## **Nota van Antwoord zienswijzen**

### **- Ontwerp Projectplan Waterwet dijkversterking Belfeld**

100% versie  
Datum: 01 november 2022

Figuur 1 Voorlopig ontwerp kering Belfeld ter hoogte van Maasstraat nr. 15 en 17

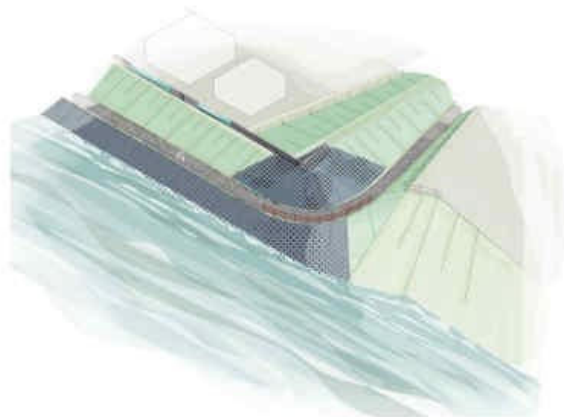
Van 24 juni 2022 tot en met 4 augustus 2022 lag het Ontwerp Projectplan Waterwet (OPPW) dijkversterking Belfeld ter inzage. Omwonenden hebben middels een zienswijze aangegeven dat ze zich zorgen maken over de warmteontwikkeling achter de glazen panelen.

*"Hierbij wordt er wel op geattendeerd dat de ruimte achter de glaspanelen beperkt is, 4,5 tot 6 m. Indieners vrezen voor extreem hoge temperaturen in de zomerperiode zowel op de terrassen als in de woningen.*

*De zon schijnt immers op het heetst van de dag pal op de huizen; de meestal aanwezige wind, uit het ZW, zal door de aan te leggen zuidelijke groene kering verminderen, met als gevolg hogere temperatuur en verdere aantasting woongenot en leefbaarheid."*

<p>Daarnaast blijkt uit het onderzoek dat een toename van de effectieve luchttemperatuur op de percelen als gevolg van de voorgenomen dijkversterking beperkt blijft tot max. 0,3 graden Celsius.</p> <p>Qua gevoelstemperatuur blijft de maximale toename beperkt tot maximaal 1,5 graad Celsius. Dit vindt plaats in de luwte van de groene dijk buiten de perceelgrenzen. Op de percelen zelf is dit effect minder. Deze beperkte toename leidt niet tot een hogere mate van hittestress.</p> <p>Op dagen, zoals in het voor- of najaar, waarbij de maximale dagtemperatuur lager blijft (in het rapport is gerekend met een scenario met een maximale dagtemperatuur van 18 graden Celsius) leidt de dijkverhoging door het wegvallen van de wind mogelijk zelfs tot een aangename (comfortabele) gevoelstemperatuur.</p> <p>Op basis van de onderzoeksresultaten wordt geconcludeerd dat de keuze voor glas niet leidt tot een toename van hitte(stress). Het effect van het glas is voornamelijk het wegnemen van eventuele wind. Het glasmateriaal zelf zorgt niet voor noemenswaardige extra hittevorming en is gezien vanuit dat standpunt niet nadelig voor de leefbaarheid.</p>

<p>groene kering verminderen, met als gevolg hogere temperatuur en verdere aantasting woongenot en leefbaarheid.</p>	<p>warmteontwikkeling op de percelen. De gevoelstemperatuur (bepalend voor het ervaren gevoel van comfort) kan op een warme en windstille dag oplopen tot 33 graden. Dit wordt ervaren als "warm" en kan leiden tot matige hittestress. Deze warmte treedt vooral op ter plaatse van de reeds aanwezige versteende terrassen door het gebrek aan schaduw en verdamping (groen).</p> <p>Daarnaast blijkt uit het onderzoek dat een toename van de effectieve luchttemperatuur op de percelen als gevolg van de voorgenomen dijkversterking beperkt blijft tot max. 0,3 graden Celsius.</p> <p>Qua gevoelstemperatuur blijft de maximale toename beperkt tot maximaal 1,5 graad Celsius. Dit vindt plaats in de luwte van de groene dijk buiten de perceelgrenzen. Op de percelen zelf is dit effect minder. Deze beperkte toename leidt niet tot een hogere mate van hittestress.</p> <p>Op dagen, zoals in het voor- of najaar, waarbij de maximale dagtemperatuur lager blijft (in het rapport is gerekend met een scenario met een maximale dagtemperatuur van 18 graden Celsius) leidt de dijkverhoging door het wegvallen van de wind mogelijk zelfs tot een aangename (comfortabele) gevoelstemperatuur.</p> <p>Op basis van de onderzoeksresultaten wordt geconcludeerd dat de keuze voor glas niet leidt tot een toename van hitte(stress). Het effect van het glas is voornamelijk het wegnemen van eventuele wind. Het glasmateriaal zelf zorgt niet voor noemenswaardige extra hittevorming en is bezien vanuit dat standpunt niet nadelig voor de leefbaarheid.</p>
